锡地铁地保函〔2023〕49号

## 关于梁东路与规划道路交叉口西南侧地块（通达医疗 A 块地块）出让地铁保护意见的函

梁东路,规划道路交叉口西南侧地块与地铁1号线平面关系图

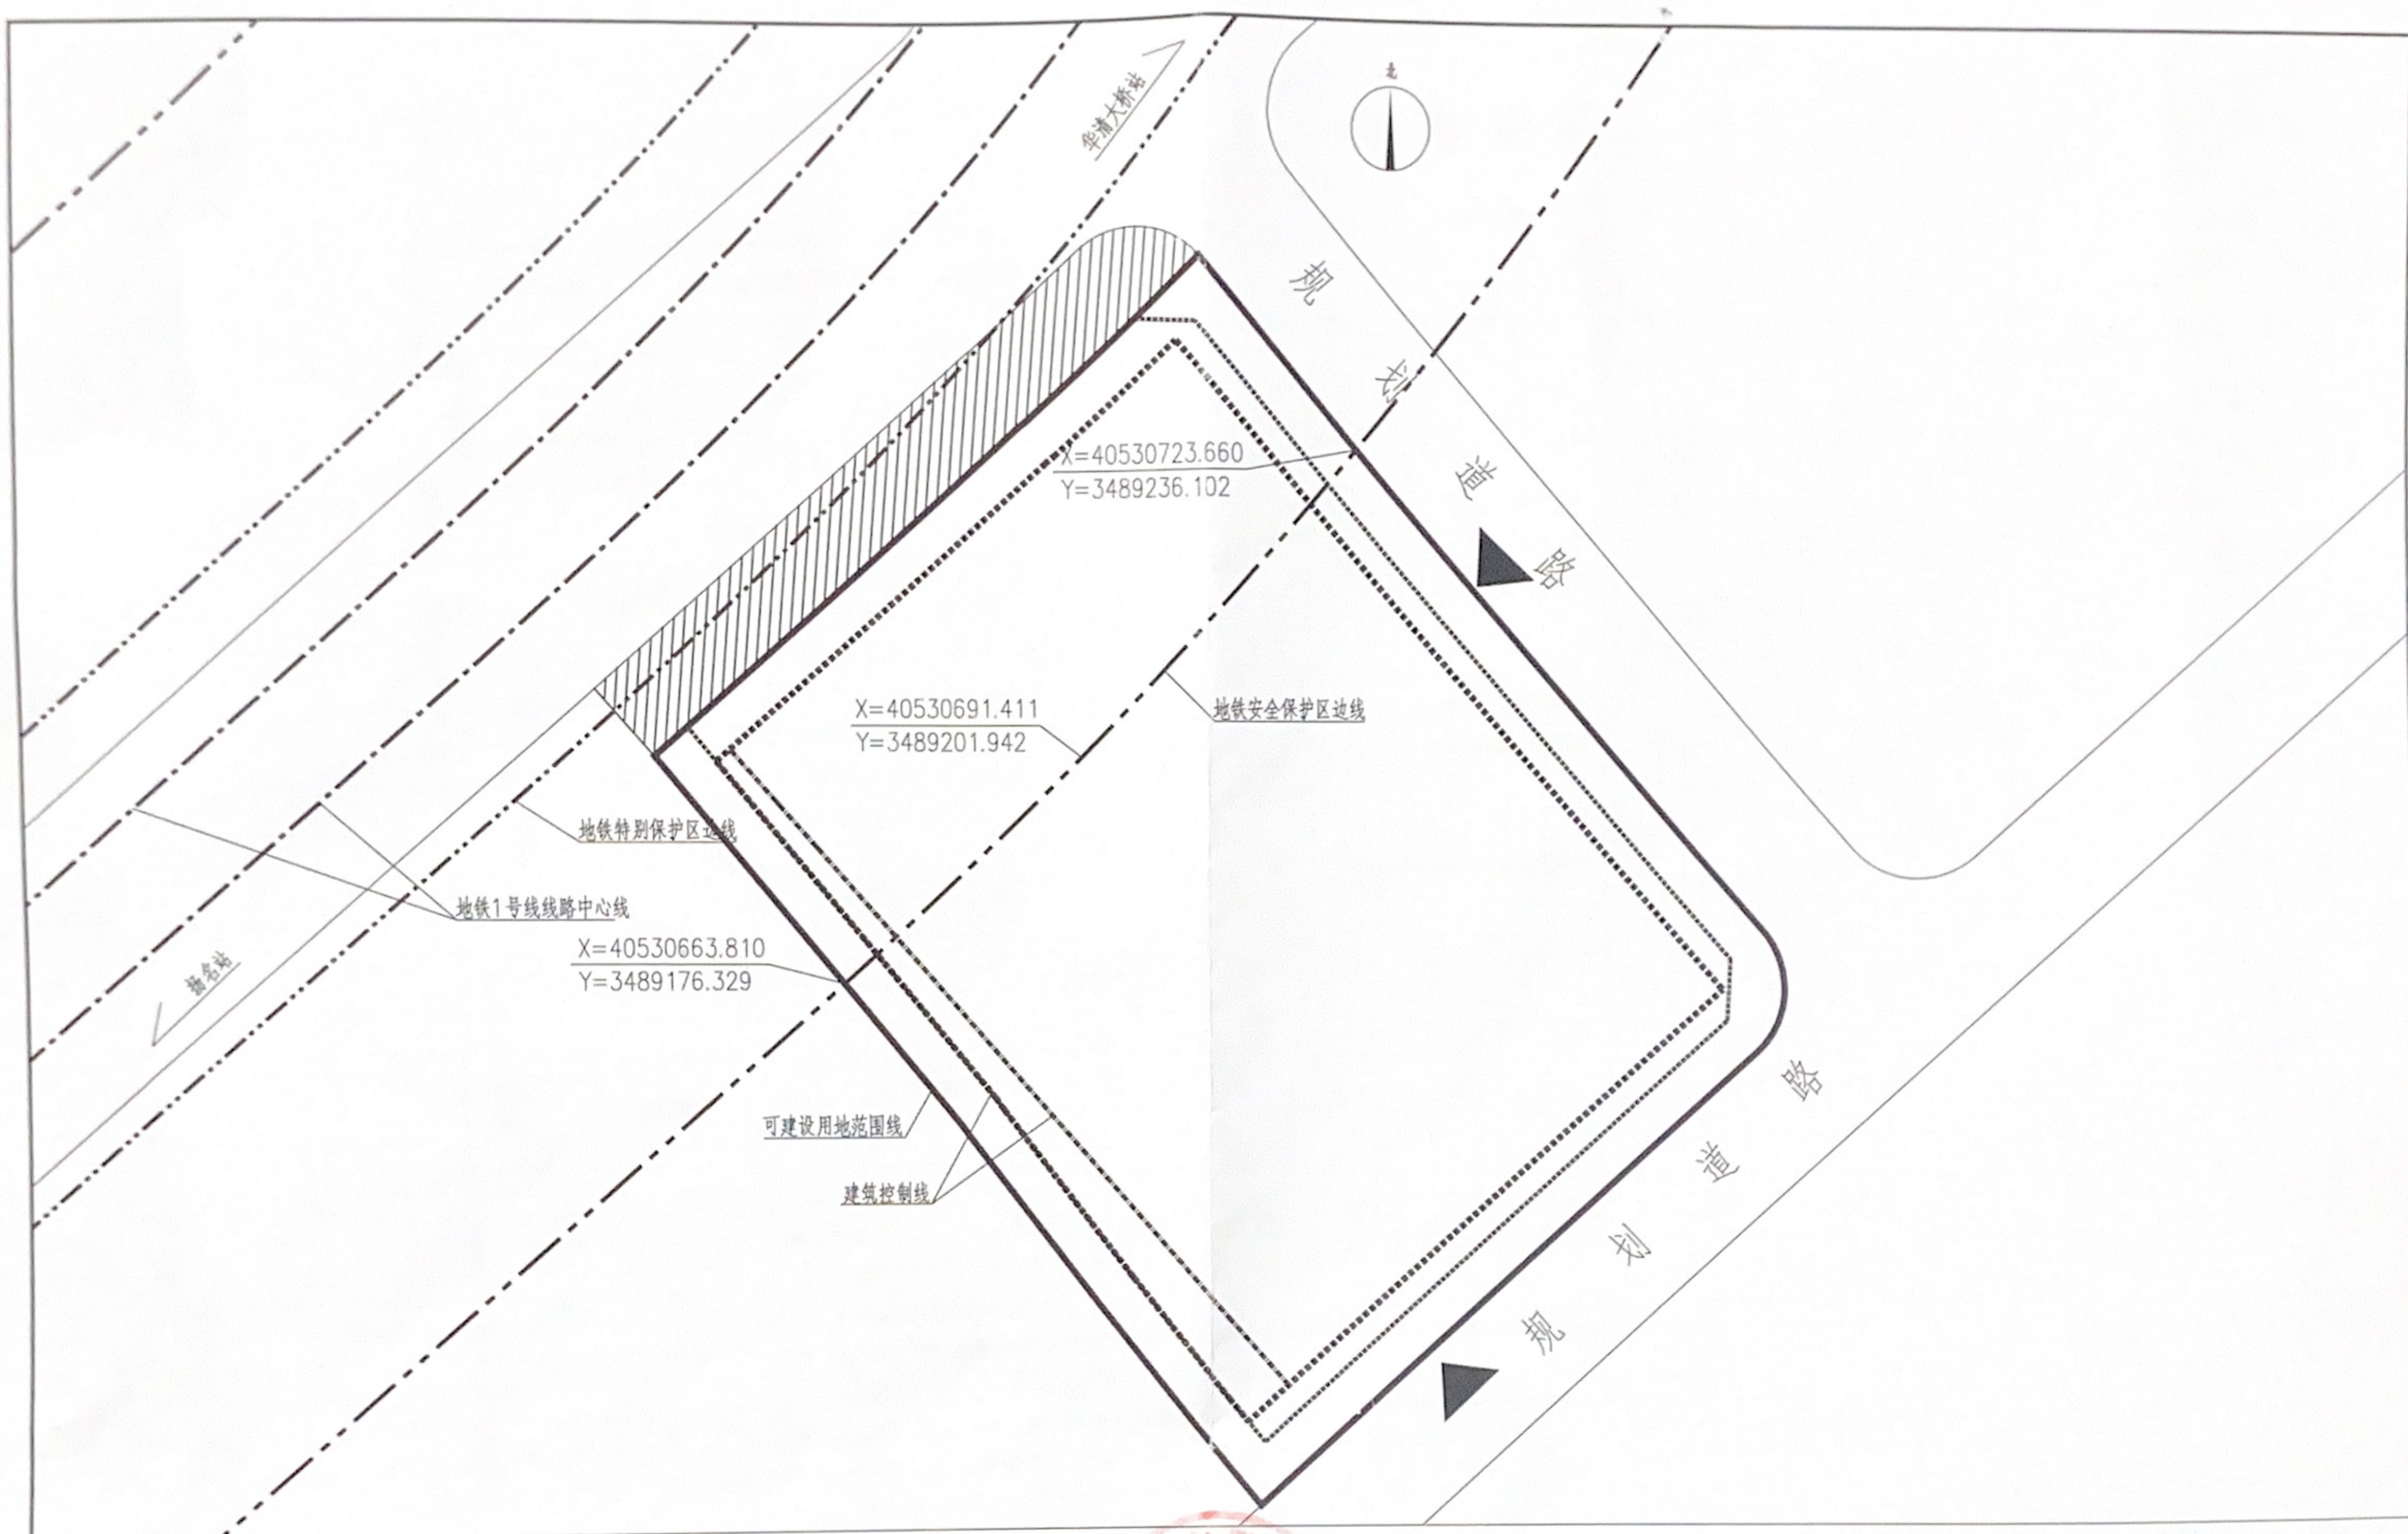
梁东路与规划道路交叉口西南侧地块位于地铁线路的安全保护区内。

根据《无锡市轨道交通条例》关于安全保护区的管理规定，地块开发建设单位应当事先书面征求地铁集团的意见；地块内实施方案（包括围墙、出入口、管线等附属设施）与轨道交通设施之间应满足结构安全退距、消防、环评等技术要求；地块开发建设单位应当分析、论证施工活动对轨道交通设施的影响，制定轨道交通设施安全保护方案，并经地铁集团同意后，按照方案进行
